VIKTIGT säkerhetsmeddelande till marknaden

Azurion 7M20 med FlexArm-stativ
Längsgående motoriserad rörelse kanske inte fungerar som avsett

06-aug-2024

Referens: 2024-IGT-BST-003: Azurion 7M20 med FlexArm – långsgående motoriserade rörelser kanske inte fungerar som avsett

Bild 2. Översikt över FlexArm-stativelement och probleminventering

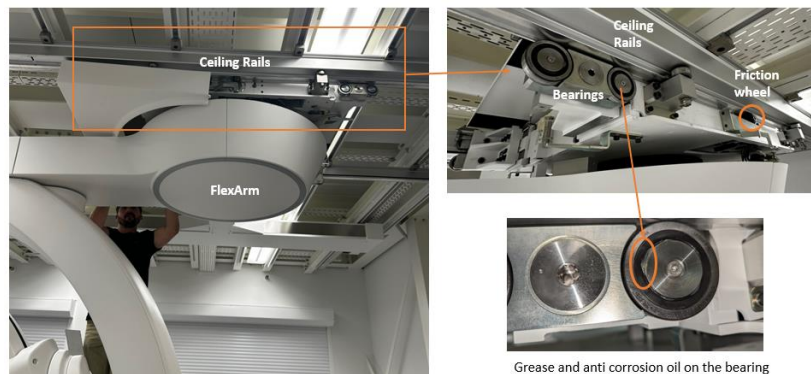
Philips har identifierat att de motordrivna längsgående rörelserna för FlexArm-stativet kan vara inkonsekventa (inte jämna) och så småningom kan bli otillgängliga. Det här problemet beror på smörjläckage från lagren och/eller rostskyddsolja som applicerats på lagren, och på grund av detta kan smörjningen på takskenan vara överdriven vilket minskar friktionen mellan skenorna och friktionshjulet (se bild 2).

Philips byter ut befintliga långsgående lager på de berörda Azurion 7M20-systemen med FlexArm-stativ mot omarbetade långsgående lager kostnadsfritt.

5. Om FlexArm finns, rengör skenorna, friktionshjulet och de långsgående lagren (16 hjul och lager ska rengöras).

Some stand movements are not available (Vissa stativrörelser är inte tillgängliga)

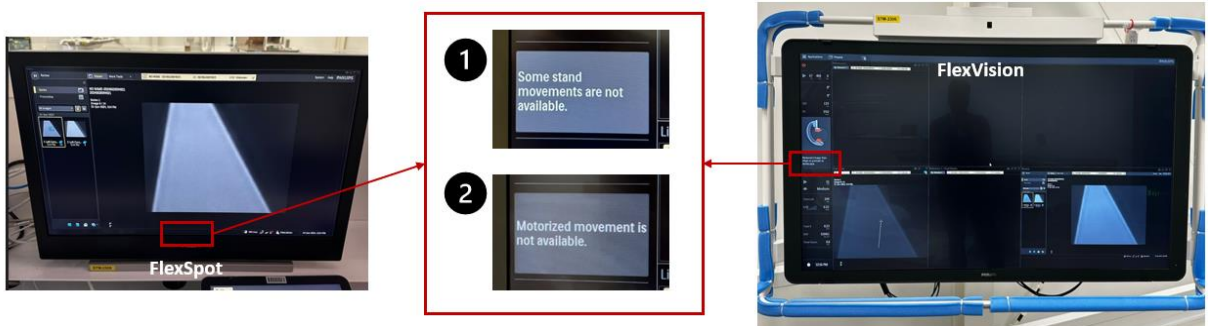
När detta problem uppstår visar systemet meddelandena nedan på (a) pekskärmsmodulen (TSM) **och** (b) FlexVision och/eller FlexSpot.

a) På pekskrämsmodulen (TSM) – meddelande som visas:
